ACTA N.º 9 DE 2025

ACTA DE LA SESIÓN CELEBRADA POR LA COMISIÓN PROVINCIAL DE PATRIMONIO HISTÓRICO DE GRANADA EL DÍA VEINTINUEVE DE JULIO DE DOS MIL VEINTICINCO

Aljibes de Cuevas del Campo.

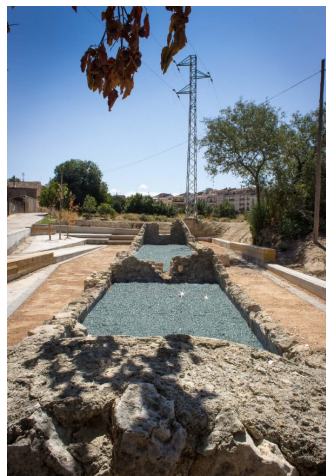
1º La acequia es un elemento fundamental del complejo del baño, tal como se reconoció en el proyecto aprobado. Por lo tanto, la presencia de **la acequia medieval** debe ser evidente, incluso en una propuesta provisional.

La preocupación por los olores no justifica, desde el punto de vista patrimonial, ocultar la acequia. Sin embargo, es posible integrar la idea original de manera provisional con una nueva propuesta, logrando ambas cosas:

b) Vaso provisional: Se instalará un vaso provisional y ficticio de la acequia que permita una clara visualización del elemento hidráulico. Para ello, se pueden tomar como referencia los acabados de grava de vidrio utilizados en los Aljibes de Cuevas del Campo o la alberca del Maristán.
